MEMORANDO

CONTRATO: IDU-348-2020 "CONSTRUCCIÓN PARA LA ADECUACIÓN AL SISTEMA TRANSMILENIO DE LA AVENIDA CONGRESO EUCARÍSTICO (CARRERA 68) DESDE LA CARRERA 9 HASTA LA AUTOPISTA SUR Y OBRAS COMPLEMENTARIAS EN BOGOTÁ D.C. – Grupo 4

REFERENCIA: Solicitud de modificación No. 26 al contrato de Obra IU-348-2020 - Taquillas e Incorporación de 17 Ítems No Previstos.

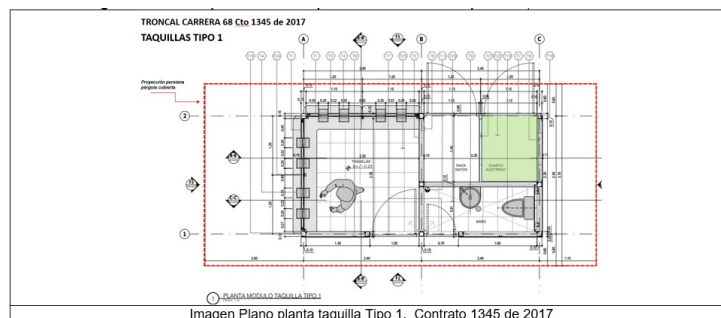
Vale la pena mencionar que las taquillas tipo 1 y 2 de la troncal Av. Ciudad de Cali, tienen diferencias importantes en el área de ocupación cada una, es así que el área de la taquilla tipo 2 es casi el doble de la taquilla tipo 1, puesto que el área de los cuartos de planta eléctrica y de baterías, son aproximadamente la mitad del área de la taquilla tipo 2, no se tienen en la taquilla tipo 1.

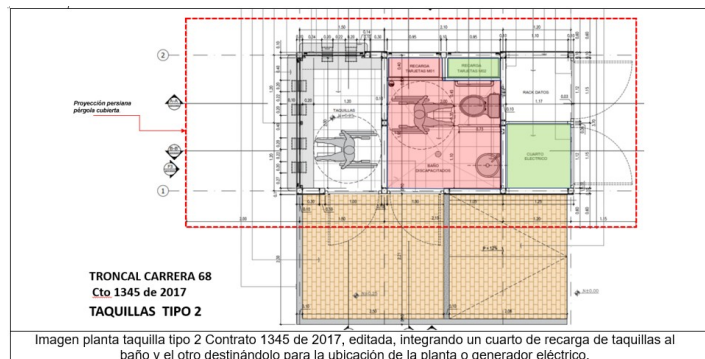
Las plantas de las taquillas tipo 1 y 2 de la Troncal Av. Carrera 68, tienen dimensiones y área similares a las de las taquillas tipo 1 de la troncal Avenida Ciudad de Cali, según lo revisado en los diseños elaborados con el contrato 1345 de 2017 y por ende los cuartos eléctricos (zonas en verde), tienen también área similar, no obstante la taquilla tipo 2 tiene los dos cuartos de recarga de tarjetas laterales, como se puede apreciar en las siguientes imágenes de los planos de la planta de estas taquillas:

Conforme a lo anterior, es viable aplicar para la taquilla tipo 2 de la Troncal Av. Carrera 68, el mismo criterio definido por Transmilenio, para la taquilla
